Ⅲ. 河川関係の 浸水に関する検証

1 検証の項目

河川関係の浸水原因に関する検証では、浸水被害の原因及び当日の動員体制と活動状況の検証並びに、次の雨期までの短期対策と中長期的な対策の方向性について検討を行った。検証項目を図 1-1 に示す。

図 5-3-1 河港水門の嵩上げイメージ

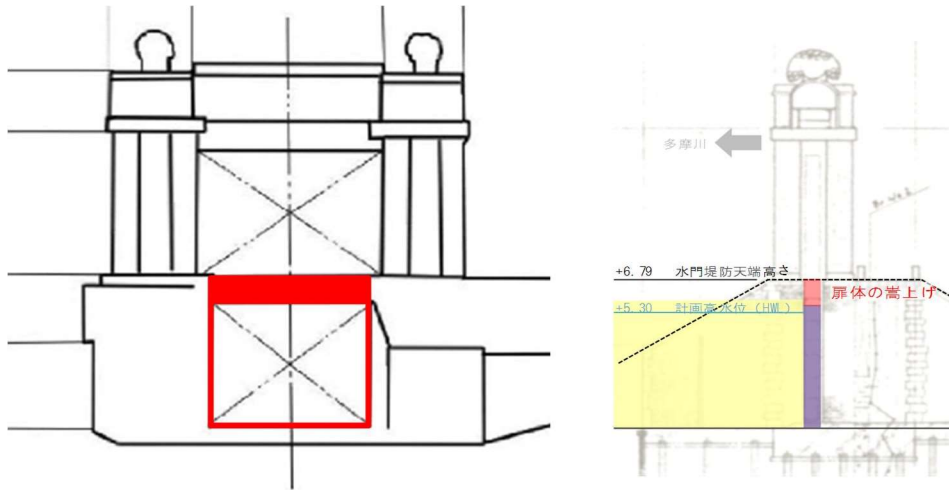
【土のうによる対策について】

(A氏) 土のうは水密性が悪く、漏れる可能性がある。当面は土のうという手もあるが、そんなに重いものではなく、水密性の高い素材を検討する必要がある。

(A氏) 堤防と水門の高さが違うのは問題がある。

(C氏) 土のうが大雨の際に流されないかを確認しておく必要がある。

(E氏) 常時ゲートを閉鎖し、土のうや河床からの水漏れがなくなるか確認をしているのであれば、短期対策として考えられる。

【嵩上げによる対策について】

(A氏) 土のうによる河床の嵩上げよりゲート自体の嵩上げの方が良い。

(B氏) 今回の台風まで洪水を防いできた実績があるため、越水してきた経路の対策としては、ゲート上に嵩上げた対策の方がよい。

(E氏) 土のう構造を採用しないことには賛成

(E氏) 文化財として残すのであれば外観は重要であるが、扉体の嵩上げによって外観が大きく変化しないか。土のうでは不十分だということであれば、より水漏れがなく恒久的な構造物にし、河床の嵩上げをすることはできないか。

(C氏) 早めに船着き場を埋めてしまってもよいのではないか。スケジュール感は具体的に示していく方が住民も安心する。

- ・土のうを積むのに意味がありますか？人件費の無駄遣いではないでしょうか？大雨でまた水門から溢れば土のうは流されると思いますが。
- ・第三者意見だけでなく市自らも触れている通り、土のうによる対策は恒久的なものとなりえない。短期対策としても、このような大型台風が来れば、ほぼ役に立たないことは自明である。流域の川幅で前回並みの増水が起きた場合、土のう程度では木の葉が流されるような勢いで流失してしまうものであり、短期的な応急処理ではなく例えば大規模な土木改修作業であっても、大至急に根本的な構造変更に着手すべき。

- ・ 対策実施者：川崎市
- ・ 実施目途：令和2年度台風シーズン前までに対策
- ・ 土のうによる対策は水密性に関して懸念があるため、扉体の嵩上げ工事とする。短期間で設置可能な嵩上げ材料の耐久性を考慮し、次の対策の実施を前提と考える。また、令和3年度台風シーズンまでには、扉体の嵩上げに代わる対策を実施する。

図 5-3-4 カメラ、水位計設置イメージ

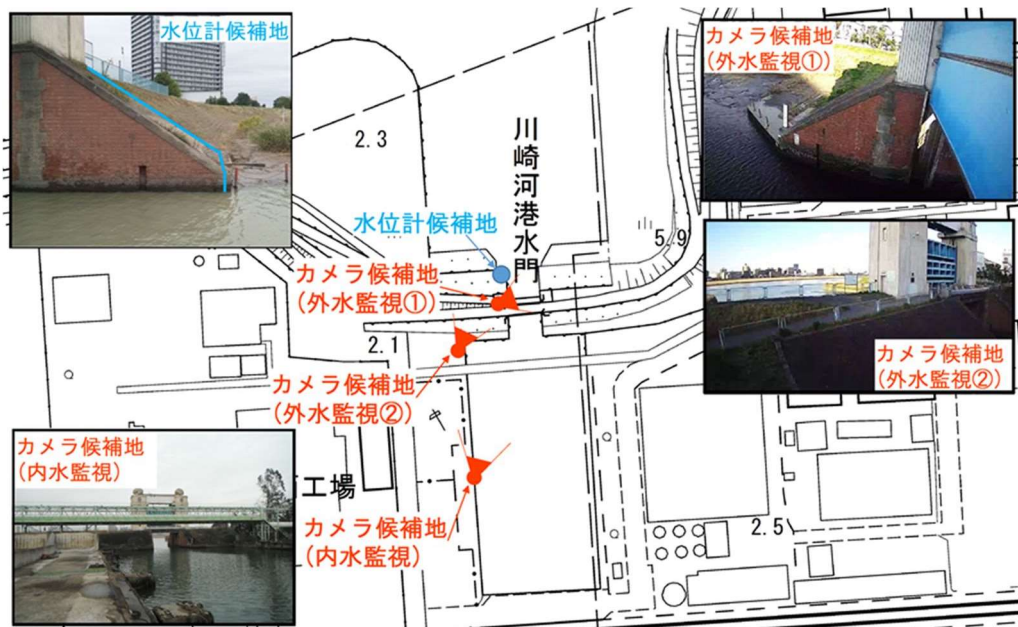
- (A氏) 水位計やカメラを設置するのは良いと考える。
- (A氏) 維持管理するためのメンテナンスが必要になることも考慮すべき。
- (A氏) 実際に使用する頻度が少ないことも考慮すべき。
- (B氏) 目的を持たせて設置すべき。
- (E氏) 観測と情報伝達をセットで考えること。

- ・ 対策実施者：川崎市
- ・ 実施目途：令和2年度台風シーズン前までに対策
- ・ 水位計とカメラを設置(水門前後を監視)する。
- ・ 取得した情報を基にした、ソフト対策も併せて検討する。
- ・ 水位計の情報、カメラの画像は一般に公開する。

図 5-3-5 取水口平面及び断面図

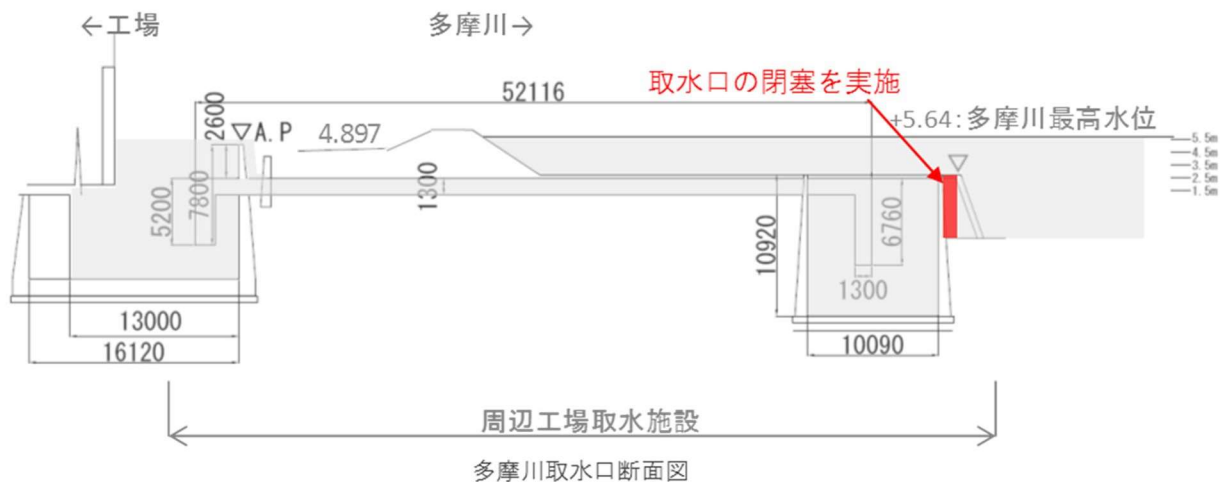
(E氏)市が対策した内容のチェックを行うべき。

- ・ 住民説明会で浸水には味の素の排水設備にも原因があったと言っていました
が、いまだに味の素から住民への説明も謝罪もないのはどうしてなのか？市
は連絡を取り合っていると言っていました住民は何も知らされない。

- ・ 取水施設取水口の閉塞を実施済。

図 6-4-1 フラップゲート設置個所の状況

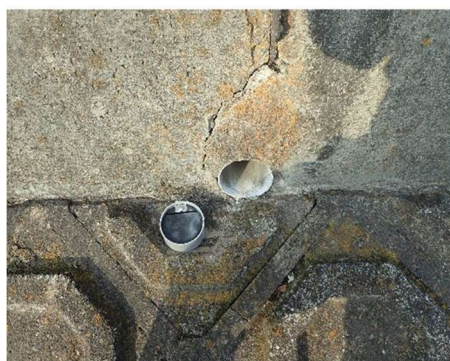
- ・短期対策に関し概ね妥当との意見を得た。

- ・対策実施者：川崎市
- ・実施目途：設置済(一部調整中)
- ・市が管理する 33 箇所について 3 月中にフラップゲートを設置した。(設置済)
- ・民有地から接続されている 22 箇所については、早期に実施できるよう調整を図っていく。

図 7-1-5 三沢川ピーク水位と三沢川護岸高さ(参考値)

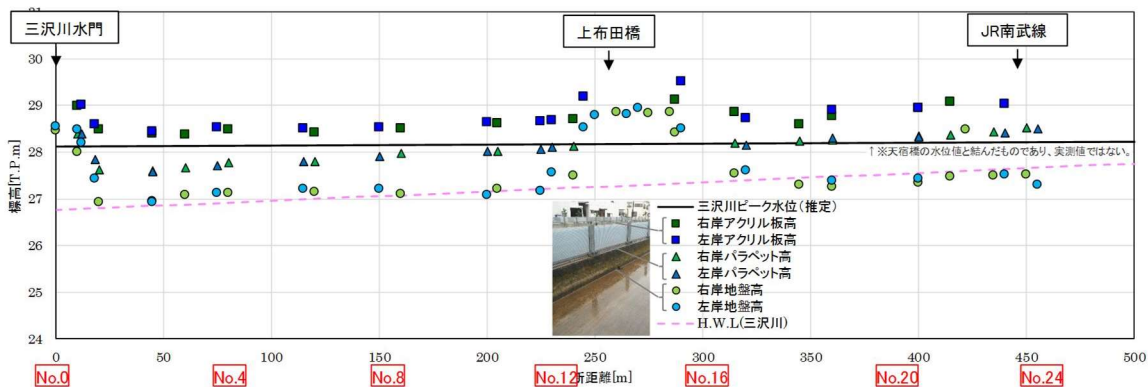
(三沢川) 浸水状況の検証 について	・資料の「イ 高さ水量 結果や水位データによる 検証」では、「三沢 川のピーク水位（12 日 22:00 頃）はアクリル板 上部やパラペットの護 岸の高さ以下であった ので、三沢川護岸から の越水は発生していな かったと考えられる」 とありますが、22 時頃 の三沢川の水位（下の 図の濃い青の線）を見 ると、パラペットの高 さ（下の図の黄色の 線）を超えているの で、この時間に三沢川 から直接越水したと思 えますが、説明は間違 いではないでしょう か。それとも図表がわ かりにくいため誤解を 生んでいるのでしょうか。 ・三沢川ピーク水位は （No.0）から（No.16） 付近までパラペットよ り高いので「パラペッ ト護岸以下であった」 との検証は誤りです。 訂正してください。	資料 P3 の『1. 浸水状況の検証 （3）【三沢川（JR 南武線三沢川橋梁 周辺）】イ 高さ測量結果や水位デー タによる検証』について、ご指摘の通 り、誤解が生じやすい表現でしたの で、記載内容を修正しました。 修正前） 「三沢川のピーク水位(12 日 22 : 00 頃)はアクリル板上部やパラペットの 護岸の高さ以下であったので、三沢川 護岸からの越水は発生していなかった と考えられる」 修正後） 「三沢川のピーク水位(12 日 22 : 00 頃)はアクリル板上部以下であったの で、三沢川護岸からの越水は発生して いなかったと考えられる」	A
(三沢川) 水路の維持管理 について	日常の周辺パトロー ルの必要性和緊急時の パトロールの強化	JR 南武線三沢川橋梁周辺地区につい て、三沢川での今回の浸水被害を重く 受け止め、多摩区役所道路公園センタ ーにおけるパトロール経路に追加し、 緊急時の体制強化とパトロールの徹底 を図ってまいります。 また、今回、三沢川の大丸用水水門 付近に水位計とカメラを設置したこと から、令和 2 年台風シーズンまでに情 報提供できるよう努めてまいります。	A

図 7-4-4 水位計、カメラの設置平面図

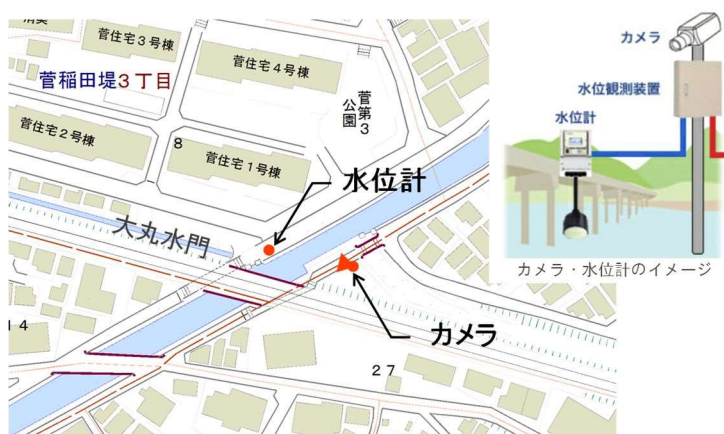
(A氏) 水位計やカメラを設置するのは良いが、実際に必要となる頻度は低い。

(A氏) 設置した場合、メンテナンスが必要になることも考慮すべき。

(B氏) 目的を持たせて設置すべき。

(E氏) 観測と情報伝達をセットで考えること。

- ・三沢川に水位計、水流計、カメラ設置をすると同時に、稲城市(東京都)、川崎市(神奈川県)、国との連携で浸水被害住民の命と財産を守る対策を実施し、確実に連携体制をつくり、雨期に備えてください。更に水害の被害を少しでも減らすために、緊急時の連携体制をつくり、住民に分かりやすく説明してください。
- ・今年度雨季に入る前に三沢川に水位計、水流計、カメラを設置し住民に対する情報通知の徹底を図って下さい。

- ・対策実施者：神奈川県、川崎市
- ・実施目途：設置済み、未実施
- ・危機管理型水位計や簡易型河川監視カメラを設置済(神奈川県対応)
- ・水位計の情報、カメラの画像は一般に公開する。
- ・水路へカメラ、水位計の設置を検討
